Keuringsverslag van een elektrische laagspanning- en zeer lage spanningsinstallatie

NIET CONFORM

Straatnaam	Meerhem
Huisnummer	143
Busnummer	
Postcode	9000
Gemeente	Gent
Land	België

Controlebezoek van een huishoudelijke installatie volgens (KB 08/09/2019) - AREI Boek 1- 6.5. en 4.2.4.3.

Afbeelding schakel- en verdeelbord:

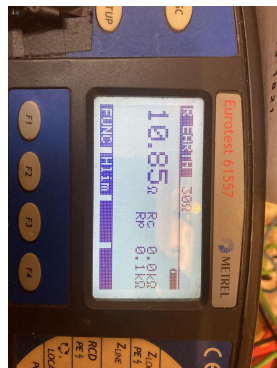
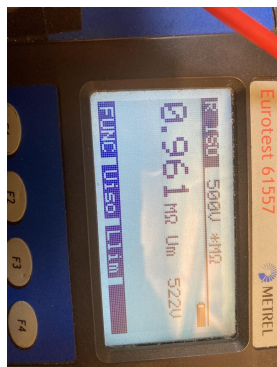
15.09 De genaakbare, naakte onder spanning staande delen zijn onvoldoende afgeschermd. (Boek 1 Afdeling 5.1.4. en 4.2.2.3.)

16.04 Een afzonderlijke differentieelstroombeschermingsinrichting met een gevoeligheid van 30mA is te plaatsen voor installaties van badkamer, wasmachine, vaatwas, droogkast en/of gelijkaardige toestellen. Deze dient ondergeschikt te zijn aan de hoofddifferentieelstroombeschermingsinrichting (Boek 1 Onderafdeling 7.1.4.1. en 4.2.4.3.)
